Area Vasta Sud – Dipartimento di Grosseto

Oggetto: Art. 19 del D. Lgs.152/2006, art. 48 della L.R. 10/2010. Procedimento di Verifica di Assoggettabilità relativo all'invaso sul Fosso della Scanonica, in località La Migliorina, nel Comune di Orbetello (GR). Contributo istruttorio sulle integrazioni

Proponente: Loacker Tenuta Corte Migliorina S.a.r.l.

Fig.1 - distanza recettori dalla zona dei lavori

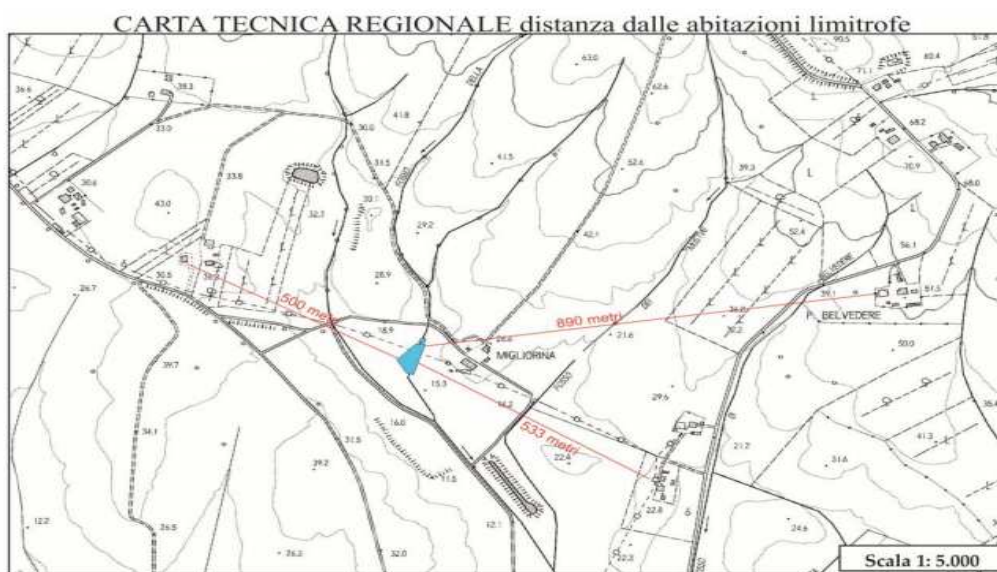
A seguito dell'esame della prima documentazione, per le emissioni diffuse in atmosfera, era stato osservato quanto di seguito:

“il Proponente non ha effettuato alcuna valutazione utile per la verifica dei potenziali impatti sulla componente Qualità dell'aria, considerando soprattutto che le lavorazioni, anche se temporanee, saranno svolte ad una distanza inferiore a 500 m da civili abitazioni, agriturismi ecc. Si ricorda che il PRQA della Regione Toscana prevede al cap. 6.6 dell'Allegato tecnico che “Dovranno essere rispettate le disposizioni contenute nella Parte I dell'Allegato V alla Parte Quinta del D. Lgs. n. 152/2006 e s.m.i. mediante l'impiego delle “Linee guida per la valutazione delle emissioni di polveri provenienti da attività di produzione, manipolazione, trasporto, carico o stoccaggio di materiali polverulenti” contenute al capitolo 6 dell'allegato Tecnico al PRQA stesso. Il Proponente non ha neppure individuato alcuna misura di mitigazione della eventuale diffusione di polveri derivante dall'attività, si ricorda, a tal proposito, che le misure di mitigazione e contenimento delle emissioni polverulente dovranno consentire di perseguire il rispetto dei vigenti limiti di qualità dell'aria. Si osserva anche che, la produzione di polveri derivanti dal transito dei mezzi di trasporto e di lavoro sulla viabilità non asfaltata (vedi foto sottostante) che normalmente rappresenta il rateo emissivo più rilevante nelle valutazioni effettuate secondo le Linee Guida citate, se non adeguatamente mitigata, non è stata presa in esame dal proponente. Vista la temporaneità del cantiere, il Proponente avrebbe potuto riferirsi anche, alle misure di mitigazione

contenute a pag. 8 “Emissioni in Atmosfera” delle “Linee guida per la gestione dei cantieri ai fini della protezione ambientale”.

“Si fa presente che nella documentazione non è stata inviata la valutazione relativa all’emissione diffusa di polveri poiché l’area di progetto è un’area prettamente agricola e non si è reso necessario la presentazione della valutazione poiché l’intervento non ha rilevanza sulle emissioni di polveri. L’area oggetto d’intervento è sede di un’azienda agricola in cui vengono coltivati noccioli, pertanto l’area è oggetto di lavorazioni del terreno con mezzi meccanici che producono quasi quotidianamente polveri, vista anche la morfologia dell’area d’intervento, ossia posta in una zona depressa posta ad un’altitudine di –15 m slm rispetto alle abitazioni limitrofe poste ad una distanza minima di 500 metri lineari rispetto all’area di cantiere, pertanto le lavorazioni non arrecheranno disturbo maggiore sulle emissioni di polveri visto il contesto agricolo in cui ci troviamo. Di seguito la Carta Tecnica Regionale in cui è visionabile la distanza dalle abitazioni limitrofe e la quota sul livello del mare dell’area interessata dal progetto dell’invaso.”

Prendendo atto di quanto dichiarato e considerando la temporaneità del cantiere e le attività ivi svolte, assimilate a quelle agricole, si può concordare che le fasi di cantiere e di esercizio relative al progetto possano non determinare impatti rilevanti e duraturi sulla componente qualità dell’aria. Si propone comunque l’adozione, dove tecnicamente praticabile, delle misure di mitigazione contenute a pag. 8 “Emissioni in Atmosfera” delle “Linee guida per la gestione dei cantieri ai fini della protezione ambientale della regione Toscana 2018”.
